RELATÓRIO CTIOAR Nº 02 /2025

Assunto: Outorga para Retificação de Trecho no Rio Betim – Código 15
Processo de Outorga nº: 45750/2024 – Protocolo SIAM nº: 0051836/2025 Processo SEI nº: 2090.01.0000255/2024-67
Requerente: COPASA MG
Nome do empreendimento: Trecho 3 (Projetado com Gabiões) - Contenção de Talude na Margem Direita do Rio Betim – Interceptor Itacolomi.
Finalidade: Contenção de taludes
Modo de Uso do Recurso Hídrico (Outorga para): 15 - CANALIZAÇÃO E/OU RETIFICAÇÃO DE CURSO DE ÁGUA

Figura 2 - Representação da forma e dimensões aproximadas da calha do Rio Betim no trecho 03 a ser canalizado/retificado.

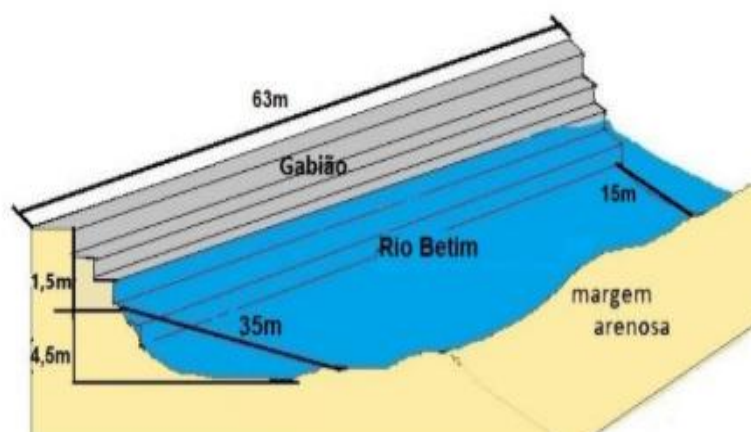
O Trecho 03 foi projetado para utilização de Gabiões para contenção da Margem Direita do Rio Betim. A Figura 2 apresenta a morfologia aproximada do canal no local da intervenção para cálculo hidráulico.

De acordo com os cálculos para determinação da vazão máxima contidos no Relatório Técnico, o canal comportará uma vazão de 63,0 m³/s, atendendo à vazão máxima de 62,0 m³/s.

Ainda nos estudos, consta o amortecimento de vazões devido ao Barramento de Várzea das Flores, situado à montante da intervenção, fazendo com que a vazão de pico de 63,0 m³/s sofra redução de pelo menos 40%.

Diante do exposto, o curso de água será capaz de escoar uma vazão de 63,0 m³/s, vazão esta superior a vazão máxima calculada de 62,0 m³/s.
